## 変更要望

APPROVED	CHECKED	DESIGN	DRAWN	SCALE	MODEL
承認	検図	設計	製図	尺度	型式
		高川	高川	1 / 2	TITLE
		'25-07-31	'25-07-31		名称 チャック外観図

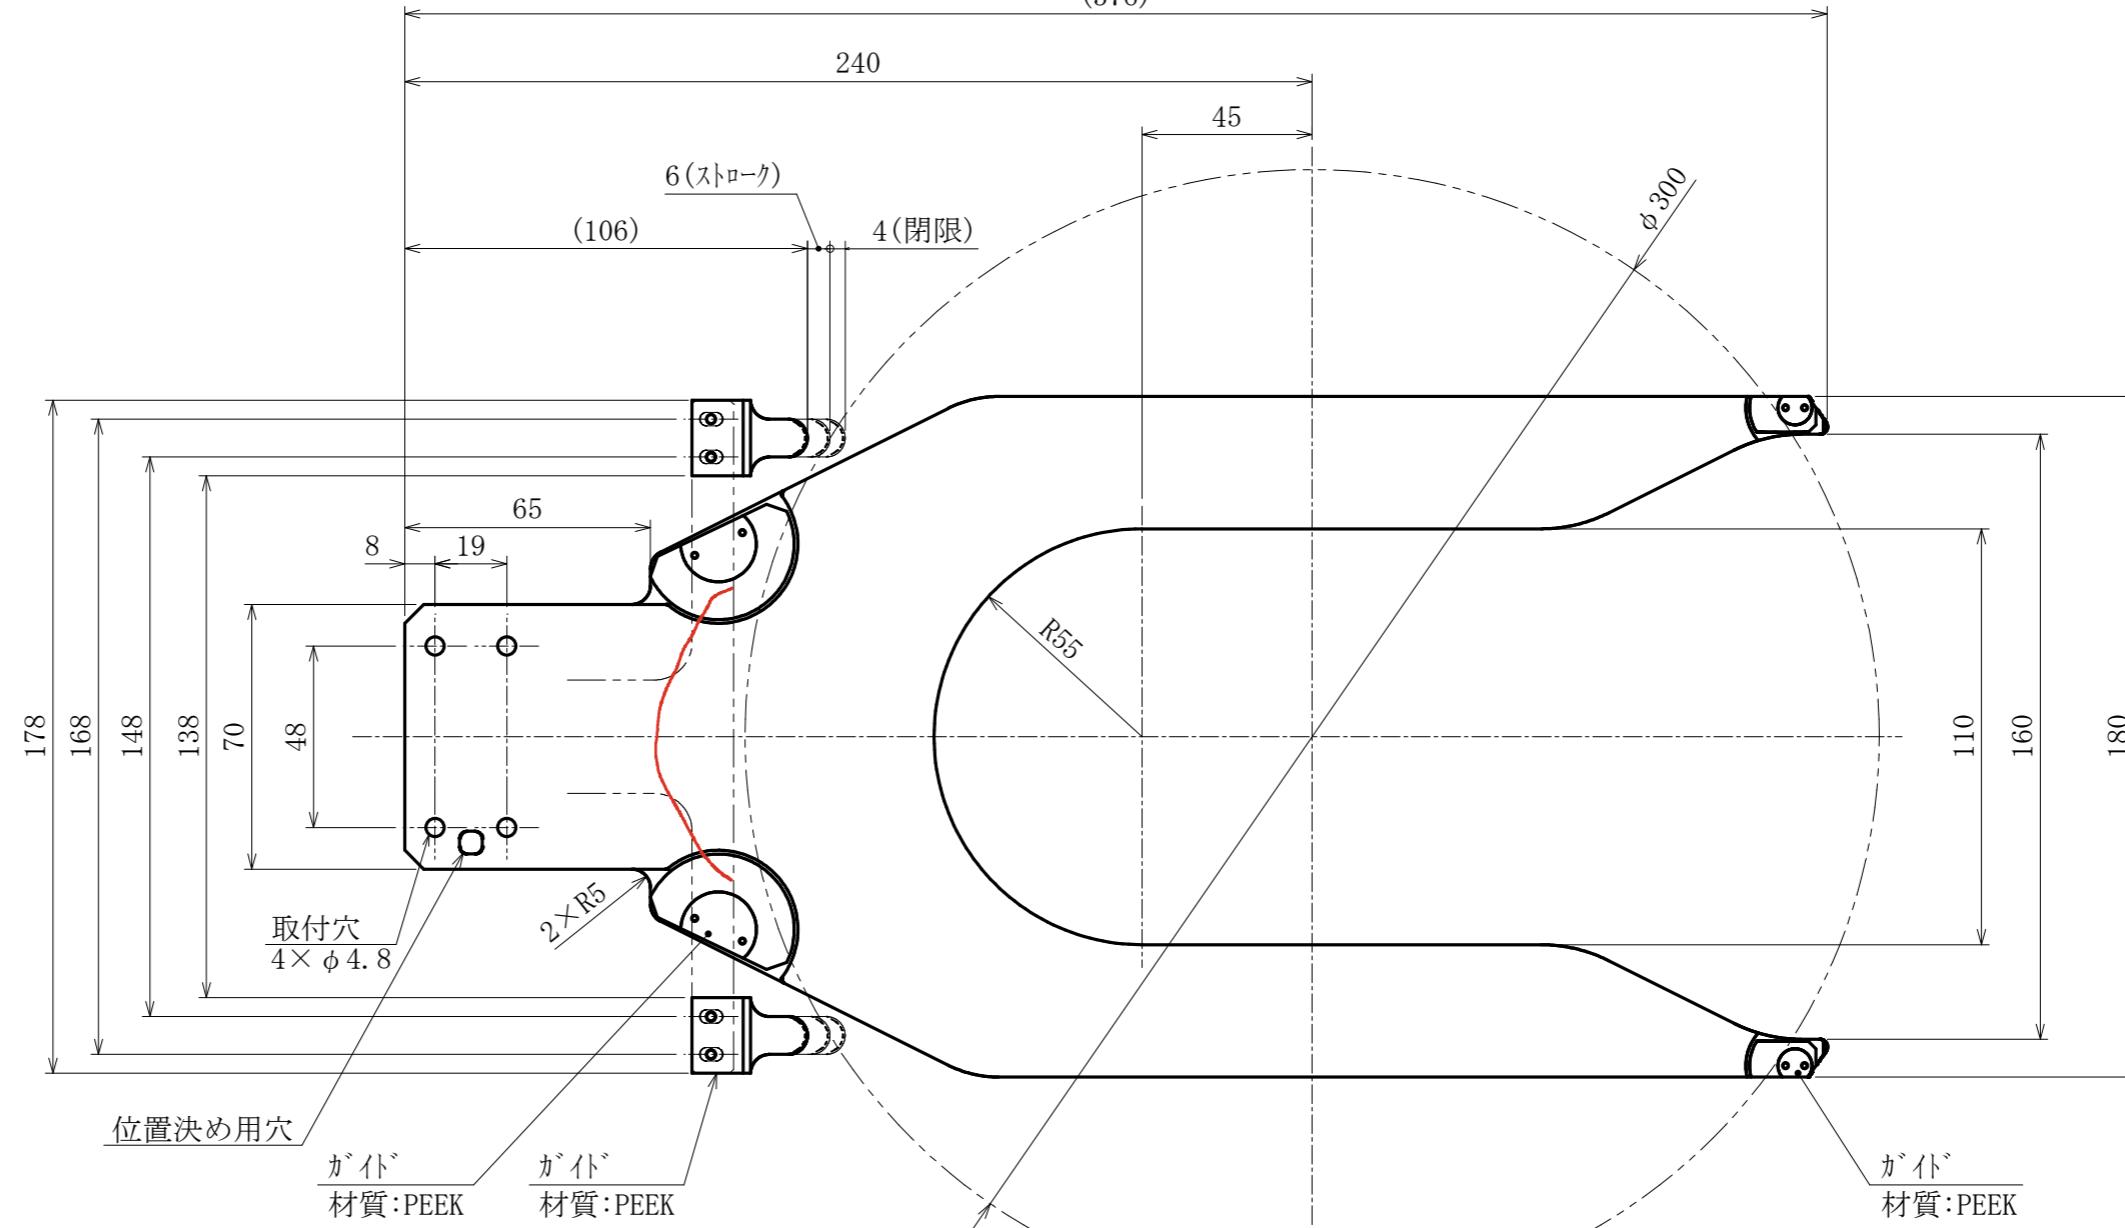
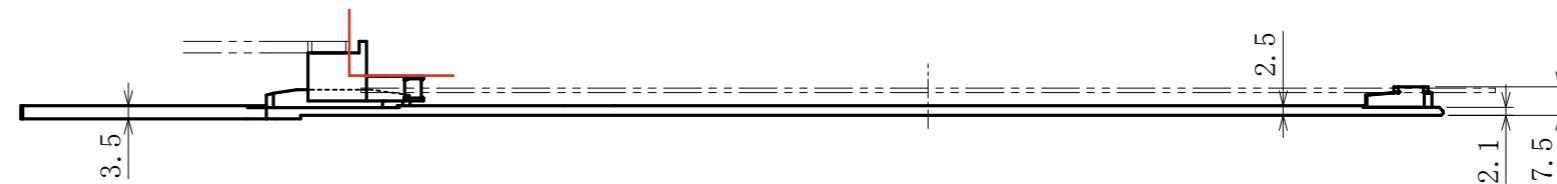
- ①ClampのPeek爪を5mm長く
- ②ClampのPeek爪を右下図のように、フレームと面一に変更
- ③ClampのT字型フレーム総長を5mm短く
- ④ClampのT字型フレームを右側赤い弧線のように変更またはY字型に変更
